**Avis de la Mission Régionale d'Autorité environnementale  
de Bourgogne-Franche-Comté  
sur le projet éolien de Bellennoie  
sur la commune d'Onans (25)**

N °BFC-2023-3165

*Situation générale de la ZIP, à cheval sur 4 communes du Doubs et frontalière de la Haute-Saône (Source : étude d'impact, page 27)*

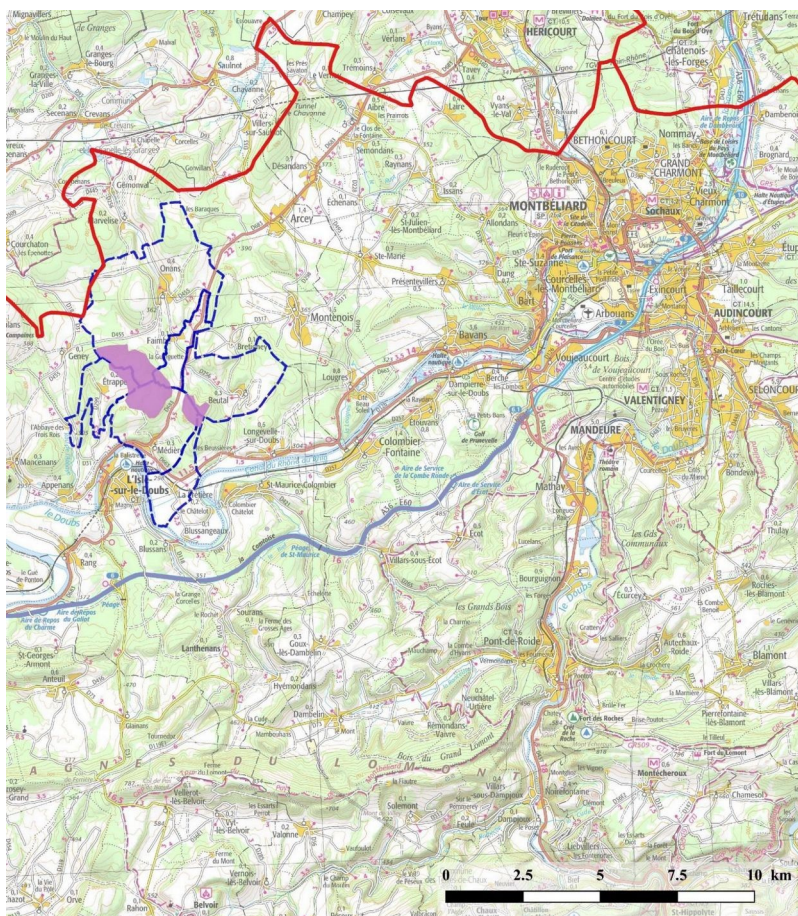
L'accès à la ZIP est prévu par la RD 455 et le chemin rural dit du Coteau Triboulement. Les chemins existants seront réutilisés autant que possible, mais certains seront à renforcer (4 053 m<sup>2</sup>) ou à créer (4 170 m<sup>2</sup>) ; les 5 Voir la carte de l'implantation des éoliennes par rapport à l'urbanisme, présentée page 434 de l'étude d'impact.
